30. September 2019

ERGEBNISPROTOKOLL DES ERSTEN ZWISCHENKOLLOQUIUMS

Ort: Adlerhalle auf dem Dragonerareal

A) „3-Felderwirtschaft“

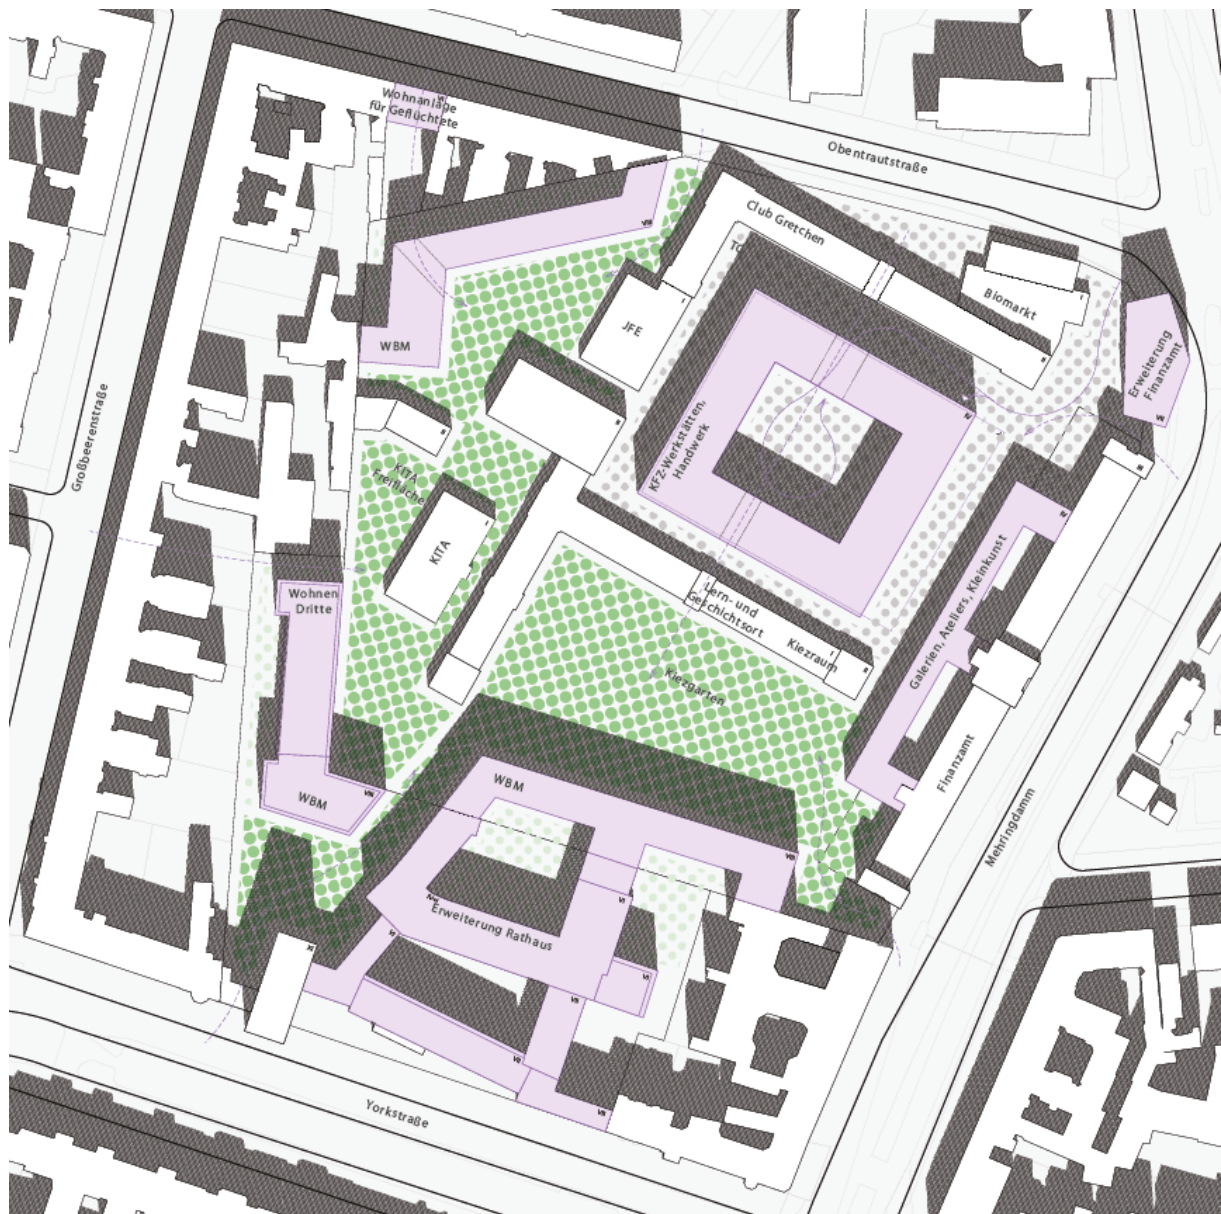
Die „3-Felderwirtschaft“ wird als zu formalistisch bewertet, insbesondere die Bebauung der beiden Kasernenhöfe kann in keiner Hinsicht überzeugen und wirkt eher als „Lückenfüller ohne eigene Haltung“. Der umliegende Grünring mit dem „T“ aus Kulturgarten und Sport- und Spielband wird hingegen als verfolgungswerter Ansatz gesehen.
